改善箇所説明図

不具合発生箇所

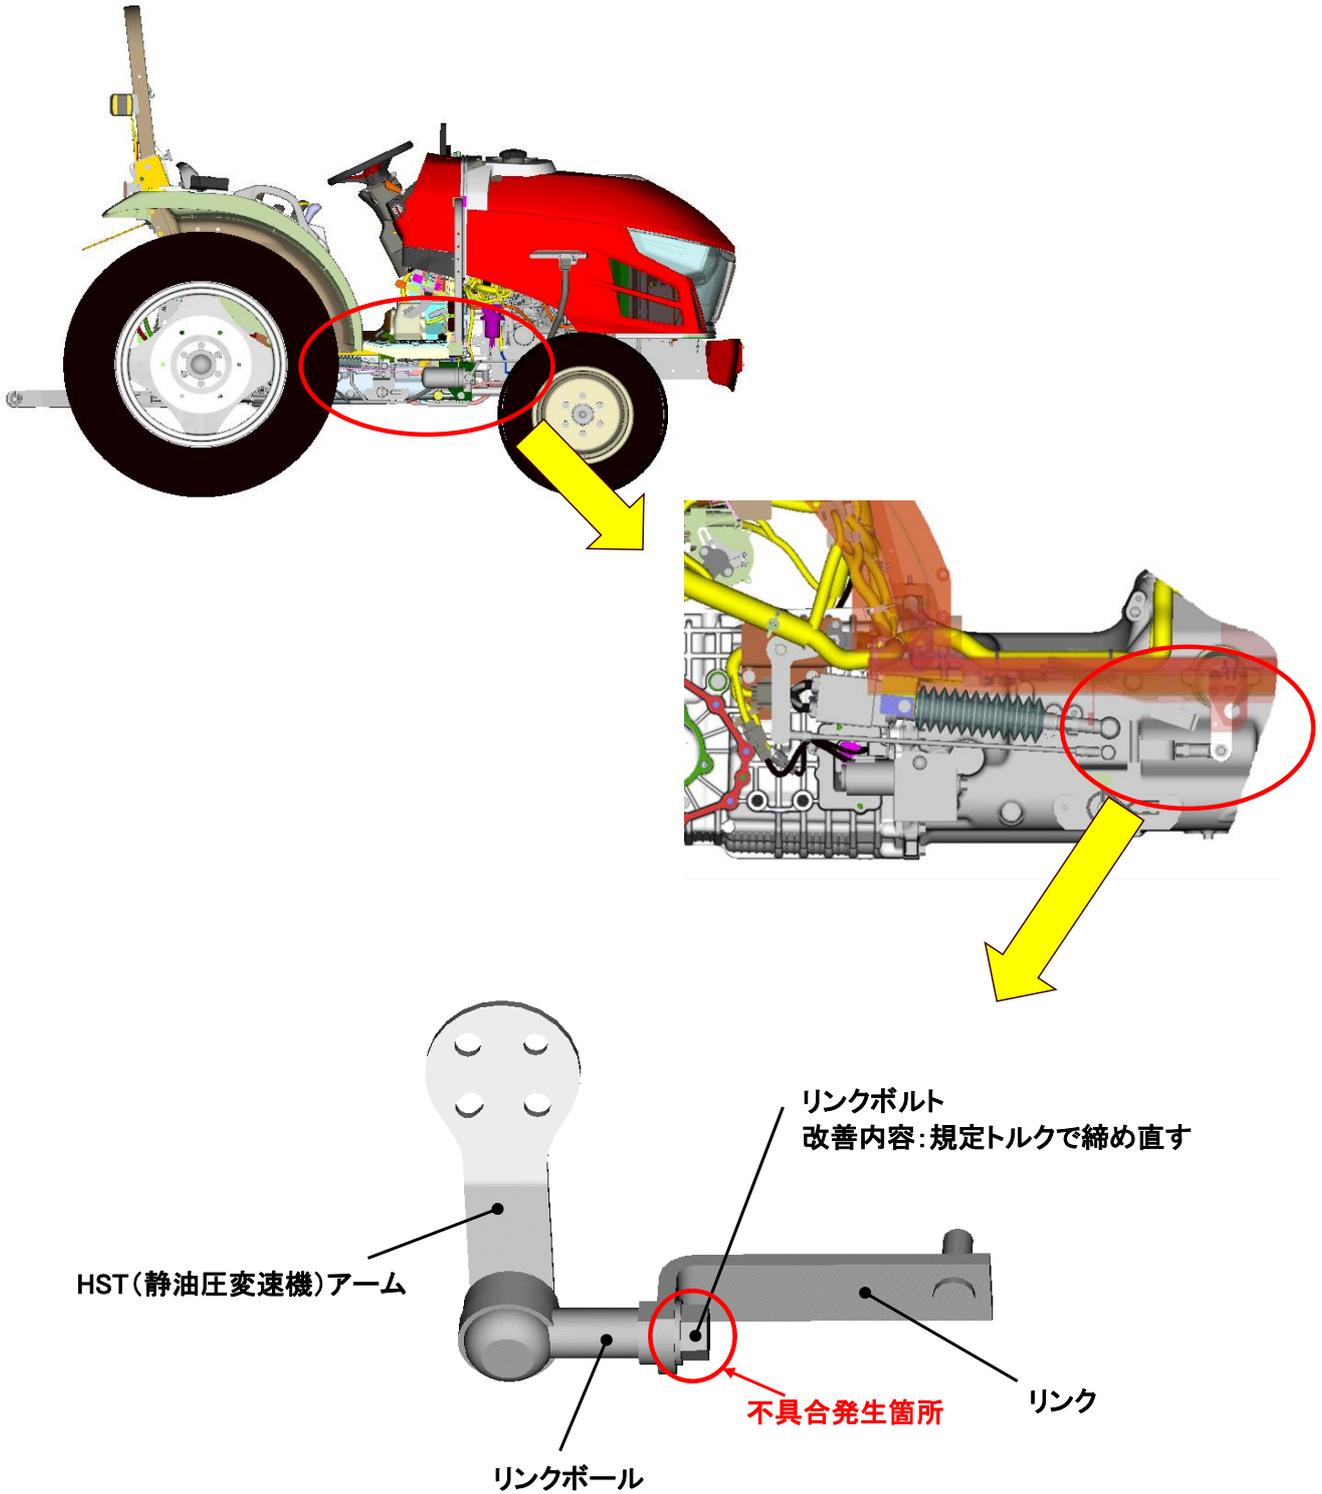
農耕トラクタの静油圧変速機のリンクボルトにおいて、製造への指示が不適切なため、製造工程の塗装乾燥時の熱影響により緩みが発生しているものがある。そのため、エンジンの振動等により緩みが進展し、主変速レバーを中立にしても微速で動く、または、ボルトが脱落し変速ができなくなるおそれがある。

全車両、リンクボルトを規定トルクで締め直す。

作業後、リンクボールにペンチェックを実施。
